GRANDE PROGETTO "COMPLETAMENTO DELLA RIQUALIFICAZIONE E RECUPERO DEL FIUME SARNO"

**OSSERVAZIONI ALLA VALUTAZIONE DI IMPATTO AMBIENTALE AI
SENSI DELL'ART 24 COMMA 4 D.LGS. 152/2006 E SS.MM.II.**

Oggetto: Procedure di Valutazione di Impatto Ambientale (VIA) del GRANDE PROGETTO “COMPLETAMENTO DELLA RIQUALIFICAZIONE E RECUPERO DEL FIUME SARNO” (G.P.S.)

Osservazioni ai sensi dell'art. 24 comma 4 del D.Lgs.152/06 e ss.mm.e ii.

Figura: Stralcio carta idrogeologica della Provincia di Avellino. (Fonte: Consorzio idrico Alto Calore).

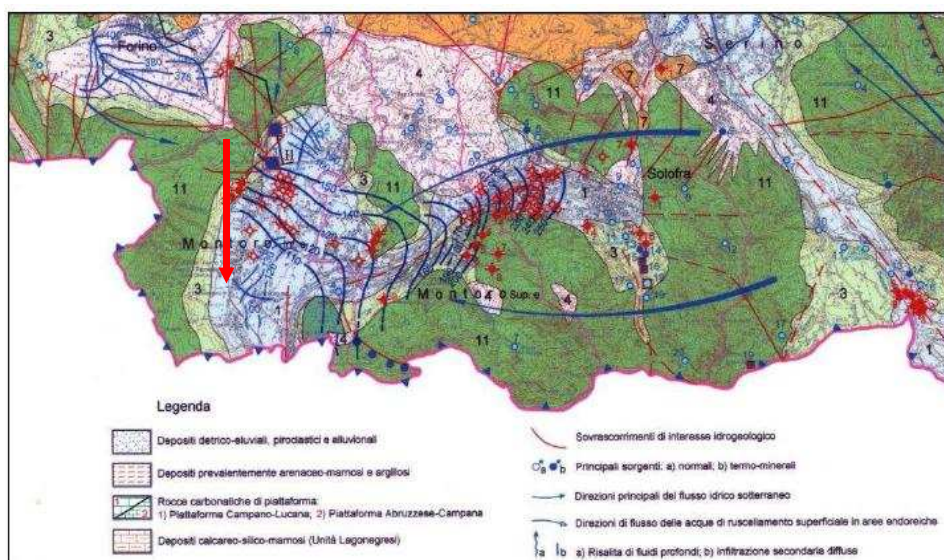
Dal punto di vista geologico ed idrogeologico, l'area di San Bartolomeo e più in generale di tutta l'alta valle della Solofrana, da luogo alla presenza di un acquifero con due falde sovrapposte,

Dagli studi effettuati nella fase di redazione delle osservazioni alla VIA, è emerso che precedenti studi effettuati dall'Arpa Campania e da diverse università italiane, hanno dimostrato, rispettivamente, la pessima qualità delle acque della Solofrana (ambiente fortemente degradato) a causa di macro inquinanti e l'innunerevole presenza di metalli pesanti al suolo quali in tutto l'areale di Montoro inferiore.

Da quanto sopra riportato, tenuto conto che la vasca di laminazione, per come è stata concepita, è plausibile che in concomitanza di allagamenti della vasca, in assenza di impermeabilizzazione l'infiltrazione delle acque della Solofrana può portare a contatto il carico inquinante delle acque del torrente Solofrana e gli agenti inquinanti presenti nel suolo, con la sottostante falda superficiale.

Tenuto conto dell'intenso sfruttamento della falda, tale circostanza, potrebbe dar luogo ad un inquinamento diffuso dell'acqua di falda con ripercussioni negative nel campo dell'agricoltura (limitazione all'irrigazione), Industriale (le acque non potranno più essere utilizzate tal quale senza un previo trattamento depurativo) e Sanitario (inevitabilmente l'infiltrazione causerà un inquinamento anche batteriologico della falda, condizionandone l'uso ai fini umani).
